Première partie : Rapport de synthèse

Lettre de mission des Ministres de l'Industrie et de l'Environnement

RAPPORT DE SYNTHÈSE

REPONSES AUX QUESTIONS

II - Analyse des ouvrages TB01, TB12, TB13, TB27 ET T35

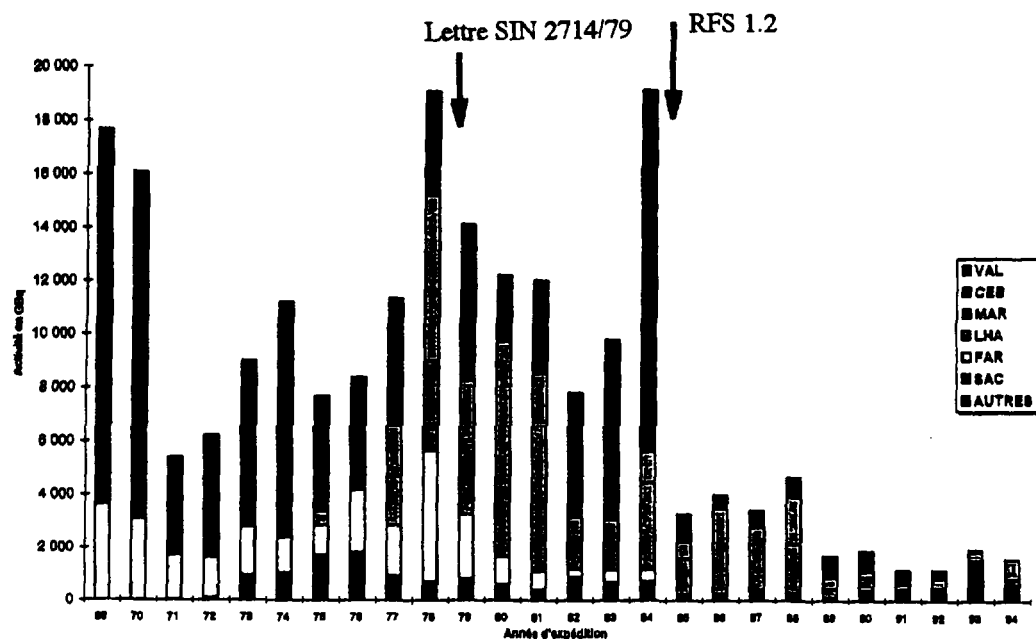
TB01, producteur VALDUC.

- . Les livraisons s'échelonnent du 18-07-1969 au 01-07-1970.
- . Les bordereaux ne comportent aucune indication de valeur d'activité.
- . Le cahier d'arrivage indique dans la colonne "radioéléments présents" : Pu
- . Le cahier de stockage comporte quelques indications permettant de savoir combien de colis provenant des lots VALDUC sont stockés dans TB01. Nous y trouvons également une évaluation de l'apport en Pu basée sur une valeur unitaire de 25 mCi (0,925 GBq) dans 468 fûts, soit 11,7 Ci (432,9 GBq) correspondant à 190g de Pu.

Pour la localisation, il y a aussi des incertitudes. En particulier sur les lots que nous avons analysés, il y a un pourcentage non négligeable de localisation Z (localisation non connue) : lots VALDUC dans TB01 427 "Z" sur 1076. Malgré un patient travail de recherche, une part importante de ces classements en Z le resteront. De plus, une partie des livraisons de cette

RÉPARTITION PAR ANNÉE DE L'ACTIVITÉ EN Pu 239 CALCULÉE À RÉCEPTION ET STOCKÉE SUR LE CSM

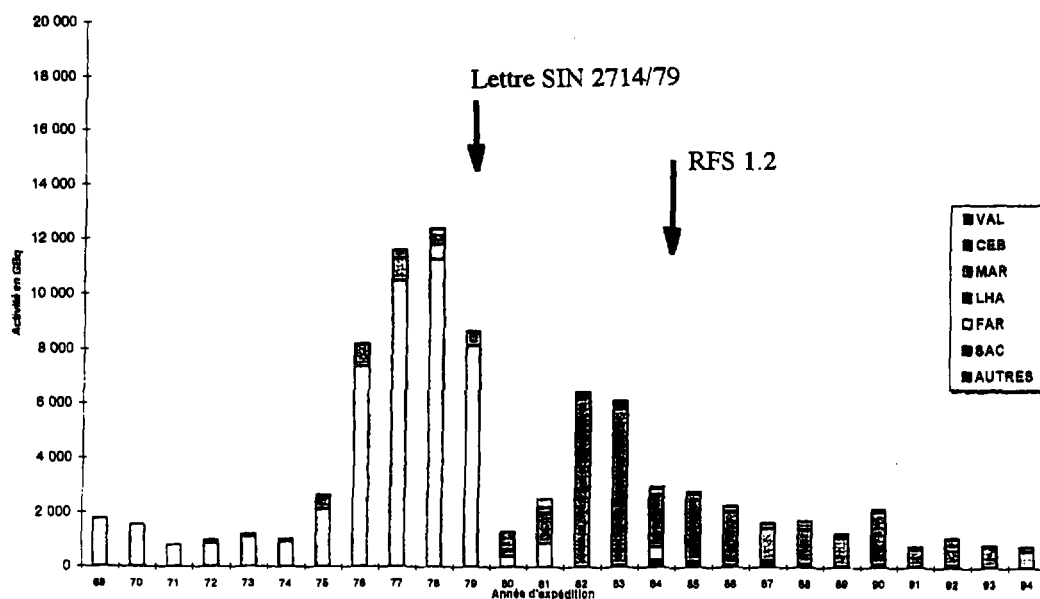
Les arrivées de déchets chargés en émetteurs α sont présentés sur la figure jointe où sont repérées deux dates importantes.
